**23. Planänderung zum Planfeststellungsbeschluss
PFA 1 der 2. S-Bahn-Stammstrecke München**

**Brandschutztechnische Stellungnahme zur geänder-
ten Führung der Fortluft und Außenluft für die Bahn-
steigebene
(nachrichtlich)**

Bericht-Nr. 2017109-HHAP-105

Brandschutztechnische
Stellungnahme zur
geänderten Führung der
Fortluft und Außenluft
für die Bahnsteigebene

Bild 5: Schachtpositionen Ebene +1 (Grundriss, Ausschnitt) [1]

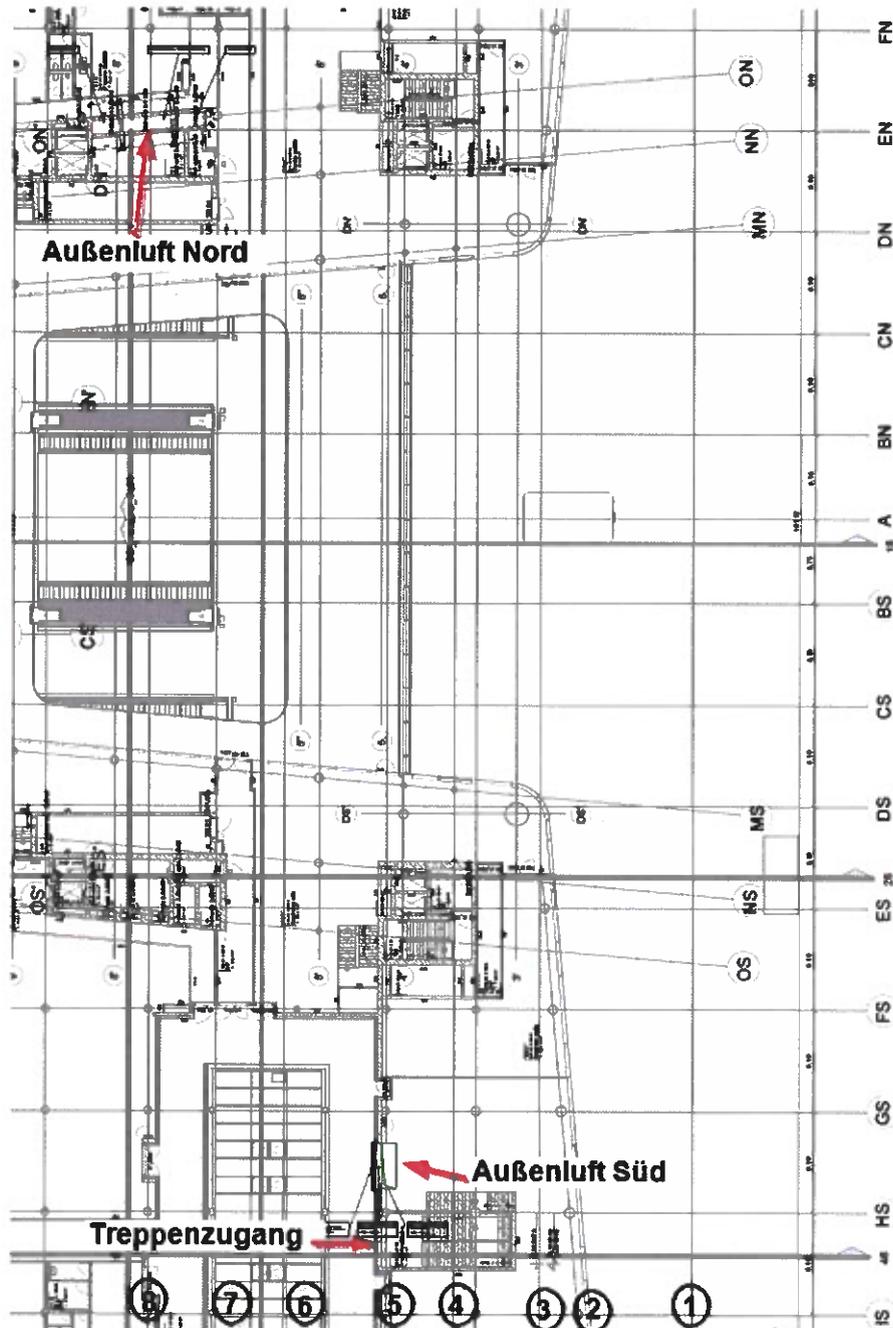
Einzig bei der Mündung der Außenluftleitung Süd ist dies nicht möglich, da hier im Abstand von weniger als 2,5 m der Zugang zu einer Treppe angeordnet ist (Bild 5). In diesem Fall kommt deshalb die nach MLüAR alternative Lösung mit einer Brandschutzklappe in leicht abgewandelter Form zu Anwendung. Die Brandschutzklappe wird in den vertikalen Schachtabschnitt zulassungskonform eingebaut und der dahinterliegende Schachtabschnitt wird brandlastfrei aus nichtbrennbarem Material ausgebildet, sodass hier keine Brandentstehungsgefahr besteht und ein Austritt von Brandgasen aus der Mündung verhindert wird.
